<Riferimento: 92384167E-FA>

Oggetto: Informativa importante su dispositivi medici Aggiornamento all'avviso di sicurezza del dicembre 2020.

**Avviso di Sicurezza (Field Safety Notice FSN) - Ritiro urgente di dispositivo medico
Elettrodo sottocutaneo S-ICD EMBLEM™ (modello 3501)**

Tabella 2. Gli utenti possono distinguere gli elettrodi EMBLEM interessati/originali e gli elettrodi EMBLEM migliorati attraverso il numero parte e la confezione.

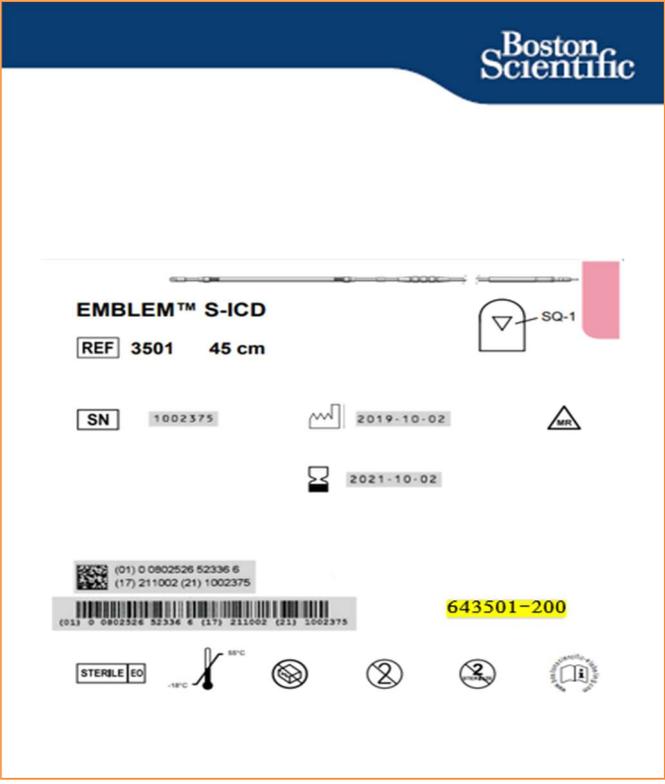
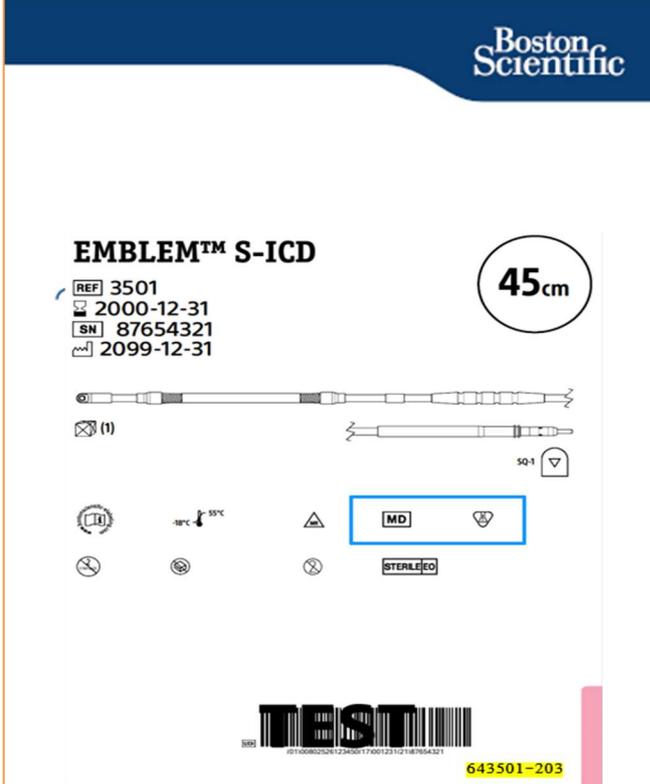
Rimuovere e restituire Elettrodo EMBLEM interessato/originale	Usare Elettrodo EMBLEM migliorato
<p>Quando gli elettrodi migliorati saranno disponibili presso la sua struttura, restituisca gli elettrodi EMBLEM con numeri parte di 9 cifre che terminano con <u>0</u> o <u>1</u> (ad es., 643501-20<u>0</u> termina con <u>0</u> e deve essere restituito).</p> 	<p>Gli elettrodi EMBLEM migliorati includono un numero parte di 9 cifre che termina con <u>3</u> o un <u>numero maggiore</u> e possono essere utilizzati (ad es. 643501-20<u>3</u>, termina con <u>3</u>).</p> 
<p>L'elettrodo EMBLEM interessato/originale è potenzialmente soggetto a rotture del corpo dell'elettrodo in posizione distale rispetto all'anello di sensing prossimale. Questa confezione può anche includere la documentazione che descrive il comportamento di rottura del corpo dell'elettrodo descritto nel dicembre 2020.</p>	<p>La versione migliorata dell'elettrodo sottocutaneo EMBLEM S-ICD include miglioramenti nel design a livello dell'anello di sensing prossimale per risolvere le rotture del corpo dell'elettrodo distali a quella posizione e modifiche alla confezione per continuare a essere conforme ai requisiti di etichettatura (elementi evidenziati in giallo e riquadro blu per mostrare cambiamenti significativi).</p>
